COMANDO PROVINCIALE VIGILI DEL FUOCO
- PADOVA -

SCUOLA GIOVANNI PASCOLI

TAV.
VVF
01

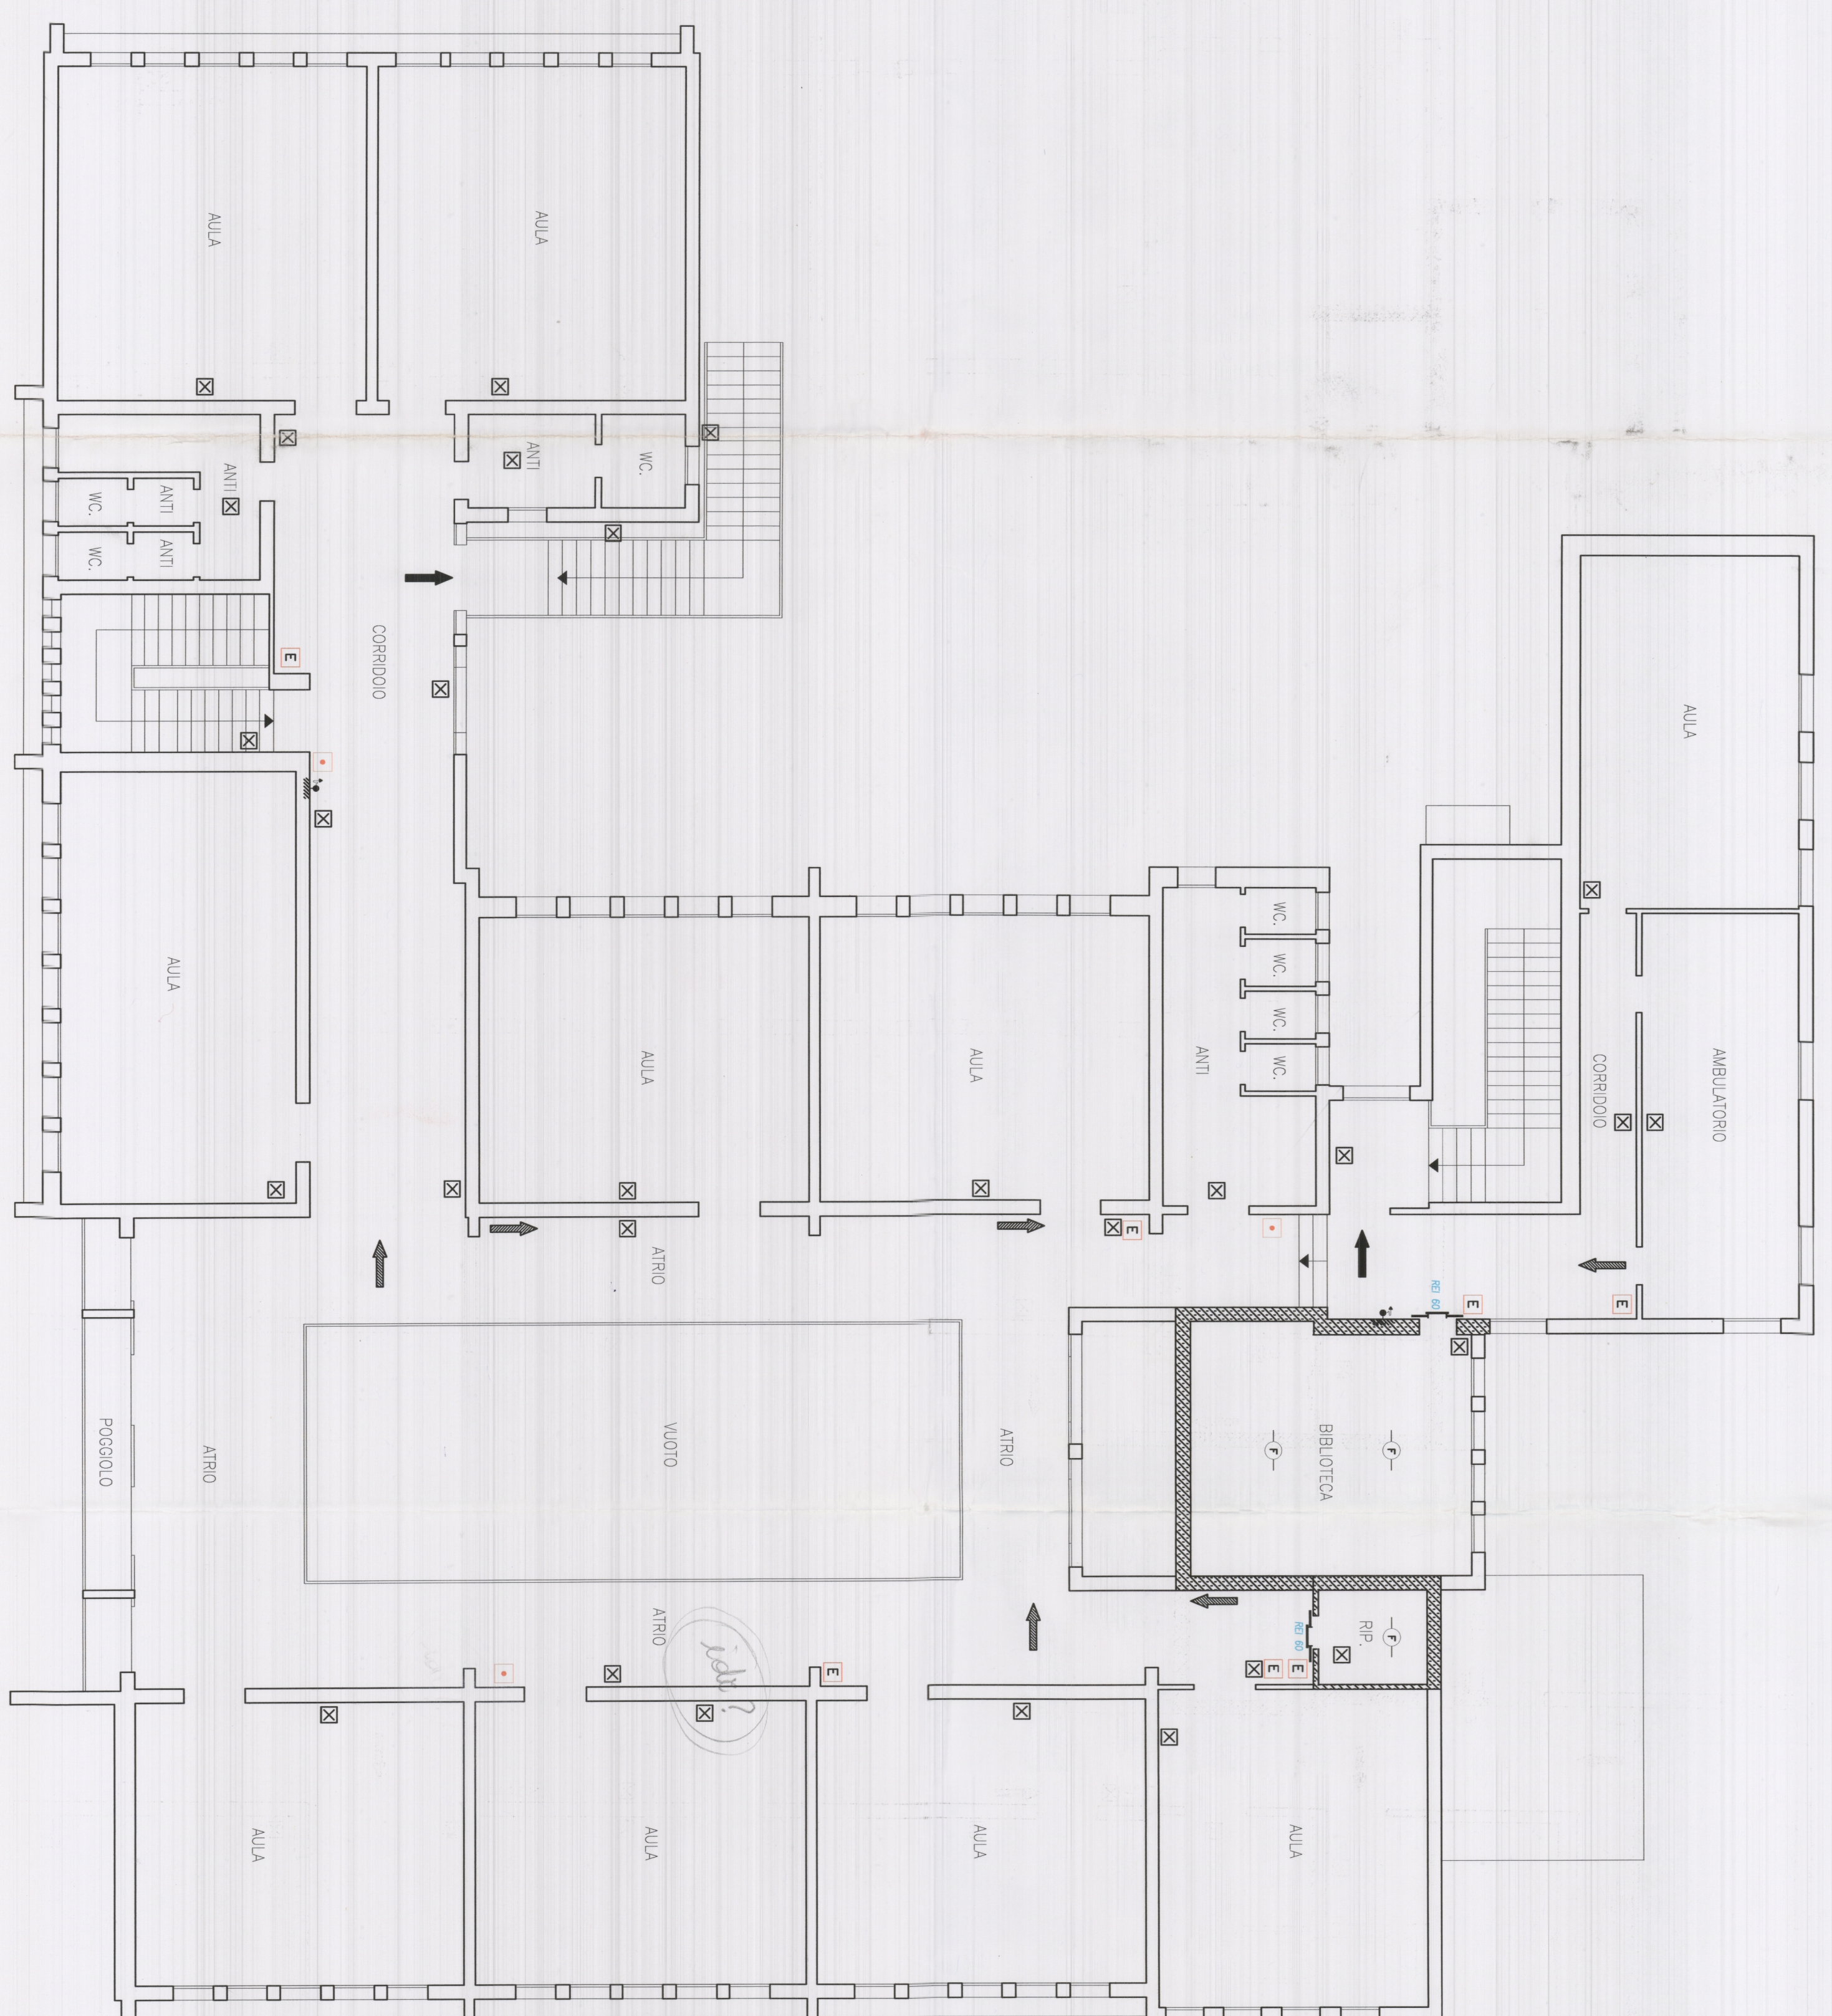
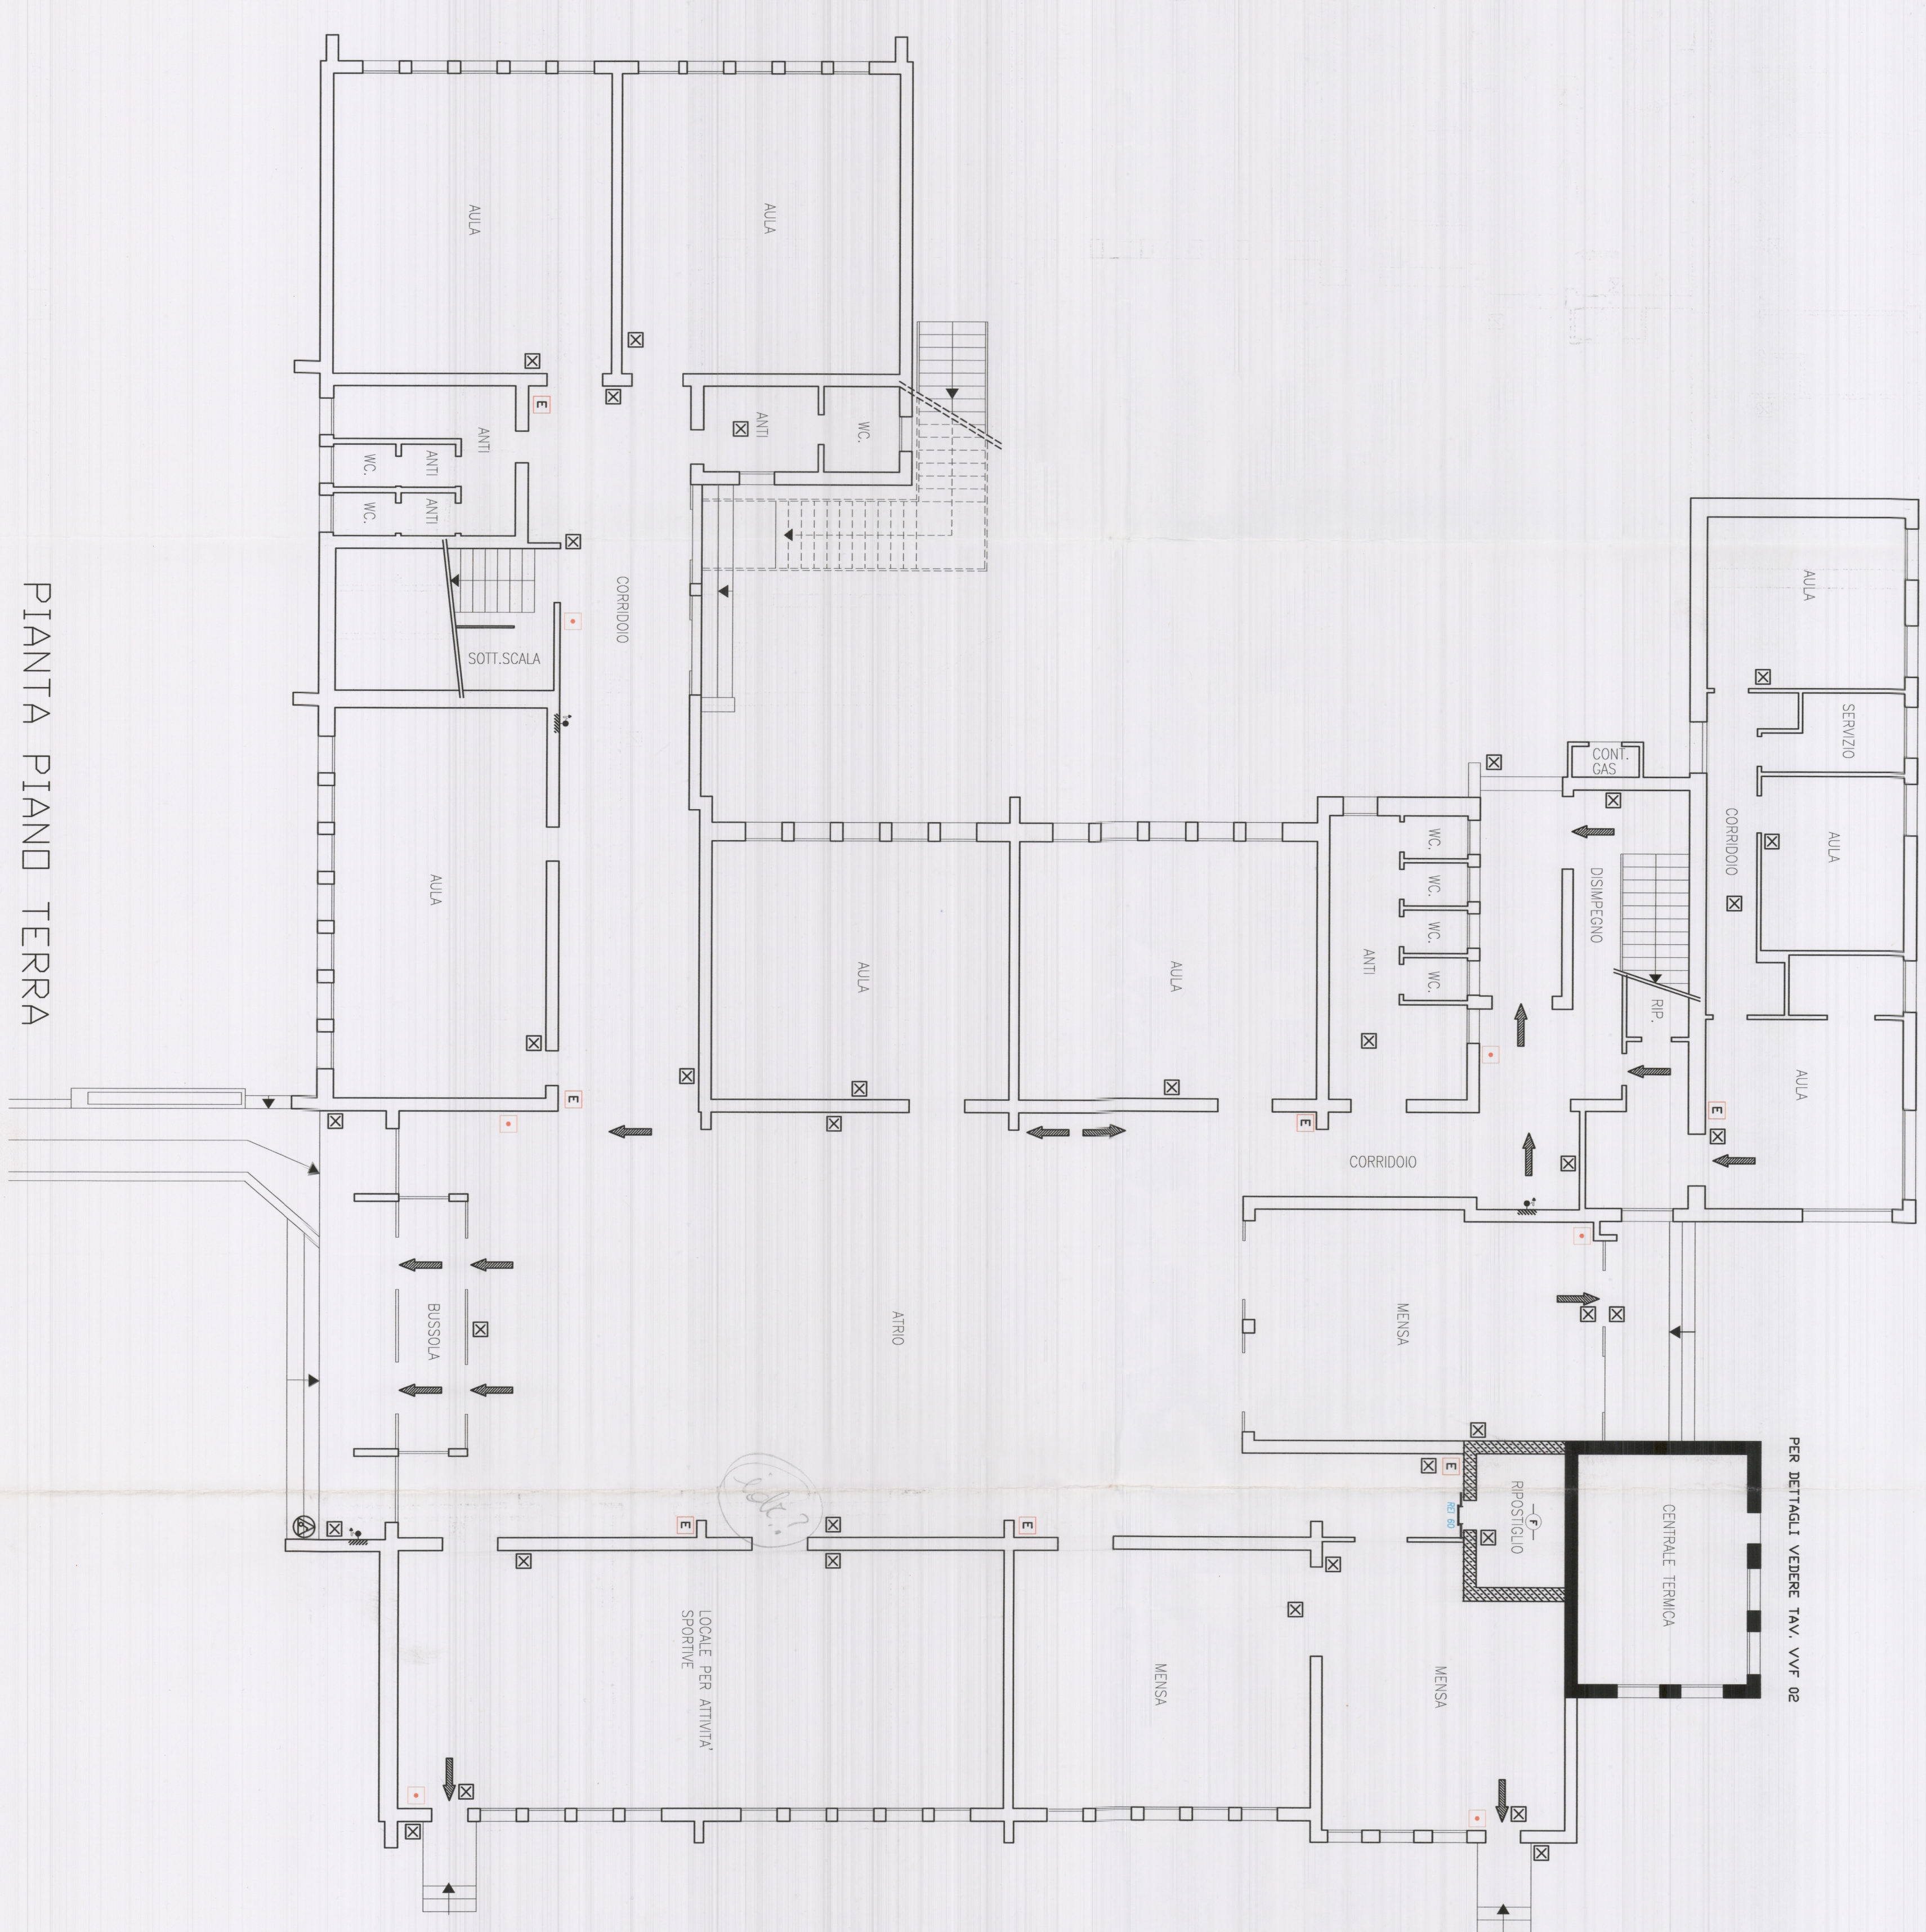
per il parere si veda la nota allegata
Prot. n. 4288 del 21/02/05.
